京丹後市庁舎増築棟整備基本計画 修正(案) ※延床面積4,000㎡程度を想定したものです。

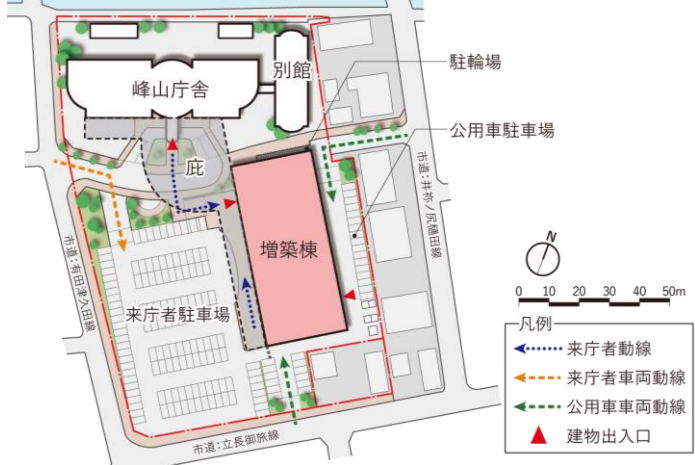
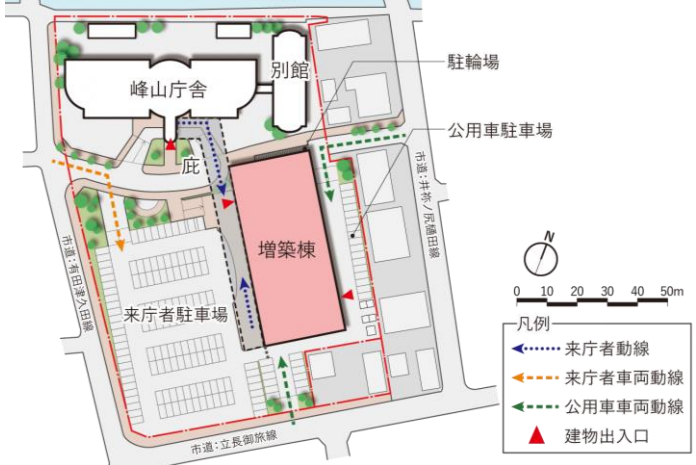
頁	現行	修正案
P44	<p>・増築棟から峰山庁舎への動線を1階レベルで確保し、雨に濡れずに移動できるように増築棟から峰山庁舎に庇を設置します。</p>	<p>・増築棟から峰山庁舎への動線を_____確保し、雨に濡れずに移動できるように増築棟から峰山庁舎に庇等を設置します。</p>
	<p>配置案イメージ</p>  <p>配置イメージ</p> 	<p>配置イメージ</p>

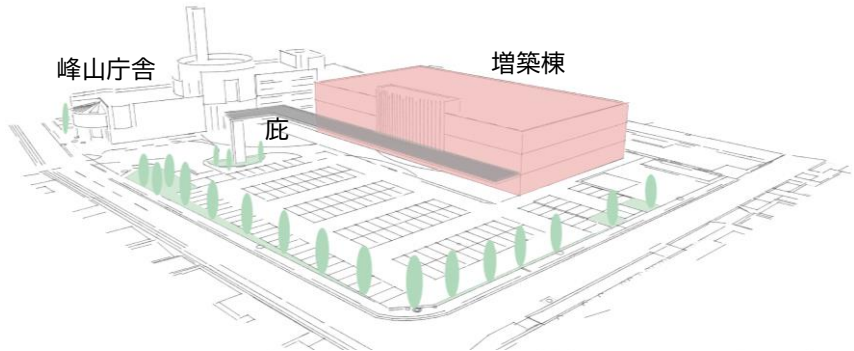
頁	現行	修正案
P45	<p>■部門・機能関連</p> <ul style="list-style-type: none"> ・<u>子育てや高齢者、障がい者の窓口など市民の利用頻度が高い部門・機能は、低層階に、配置し、来庁者の利便性に配慮します。</u> ・<u>会議エリアは市民利用も配慮した計画として、広いスペースを確保するために、4階にまとめて配置します。</u> 	<p>■部門・機能関連</p> <ul style="list-style-type: none"> ・<u>高齢者や_____、障がい者の窓口など市民の利用頻度が高い部門・機能は、低層階に、配置し、来庁者の利便性に配慮します。</u> <p>削除</p>
	<p>■内部動線計画</p> <ul style="list-style-type: none"> ・峰山庁舎から増築棟にかけて<u>庇</u>を設け、雨に濡れずにアクセス可能な計画とします。 	<p>■内部動線計画</p> <ul style="list-style-type: none"> ・峰山庁舎から増築棟にかけて<u>庇等</u>を設け、雨に濡れずにアクセス可能な計画とします。
	<p>空間構成のイメージ(断面)</p>  <p>この断面図は、増築棟（左）と峰山庁舎（右）の空間構成を示しています。増築棟は4階建てで、各階の機能は以下の通りです：</p> <ul style="list-style-type: none"> 4階：市民交流及び会議スペース（災害対策本部）など 3階：市民交流、窓口ゾーン、コミュニケーションスペース、ワークゾーン（執務室）、ワークサポートゾーン など 2階：市民交流、窓口ゾーン、子育て支援、ワークゾーン（執務室）、ワークサポートゾーン など 1階：市民交流、歴史・文化発信コーナー、窓口ゾーン、ワークゾーン（執務室）、ワークサポートゾーン など <p>また、屋根には太陽光パネルと屋上緑化が設置されています。増築棟と峰山庁舎の間には、マウンドアップと止水板により1mの浸水対策が施されています。峰山庁舎との接続には庇が設けられています。</p>	<p>空間構成のイメージ(断面)</p>  <p>この断面図は、修正案における増築棟（左）と峰山庁舎（右）の空間構成を示しています。増築棟は3階建てで、各階の機能は以下の通りです：</p> <ul style="list-style-type: none"> 3階：会議スペース、窓口ゾーン、ワークゾーン（執務室）、ワークサポートゾーン など 2階：市民交流、窓口ゾーン、福祉関連、ワークゾーン（執務室）、ワークサポートゾーン など 1階：市民交流、歴史・文化発信コーナー、窓口ゾーン、ワークゾーン（執務室）、ワークサポートゾーン など <p>また、屋根には太陽光パネルと屋上緑化が設置されています。増築棟と峰山庁舎の間には、マウンドアップと止水板により1mの浸水対策が施されています。峰山庁舎との接続には庇が設けられています。</p>

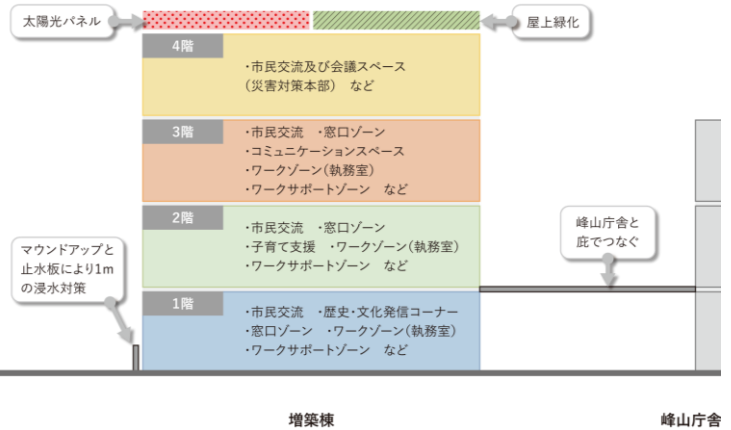
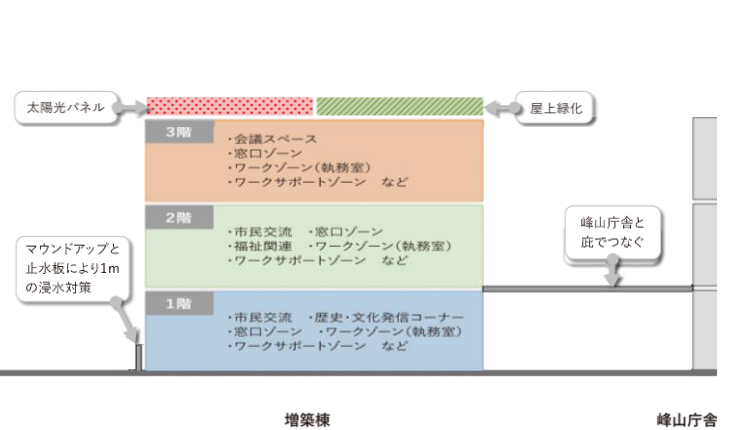
頁	現行	修正案																
P46	<p>空間構成のイメージ(平面)</p>	<p>空間構成のイメージ(平面)</p>																
P47	<table border="1"> <thead> <tr> <th></th> <th></th> <th>規模</th> <th>集約化に伴う整備内容</th> </tr> </thead> <tbody> <tr> <td>①増築</td> <td>増築棟(外構整備含む)</td> <td>地上4階 RC造 約6,500 m²</td> <td>峰山庁舎前駐車場敷地に増築棟を建設する</td> </tr> </tbody> </table>			規模	集約化に伴う整備内容	①増築	増築棟(外構整備含む)	地上4階 RC造 約6,500 m ²	峰山庁舎前駐車場敷地に増築棟を建設する	<table border="1"> <thead> <tr> <th></th> <th></th> <th>規模</th> <th>集約化に伴う整備内容</th> </tr> </thead> <tbody> <tr> <td>①増築</td> <td>増築棟(外構整備含む)</td> <td>地上3階 RC造 約4,000 m²</td> <td>峰山庁舎前駐車場敷地に増築棟を建設する</td> </tr> </tbody> </table>			規模	集約化に伴う整備内容	①増築	増築棟(外構整備含む)	地上3階 RC造 約4,000 m ²	峰山庁舎前駐車場敷地に増築棟を建設する
		規模	集約化に伴う整備内容															
①増築	増築棟(外構整備含む)	地上4階 RC造 約6,500 m ²	峰山庁舎前駐車場敷地に増築棟を建設する															
		規模	集約化に伴う整備内容															
①増築	増築棟(外構整備含む)	地上3階 RC造 約4,000 m ²	峰山庁舎前駐車場敷地に増築棟を建設する
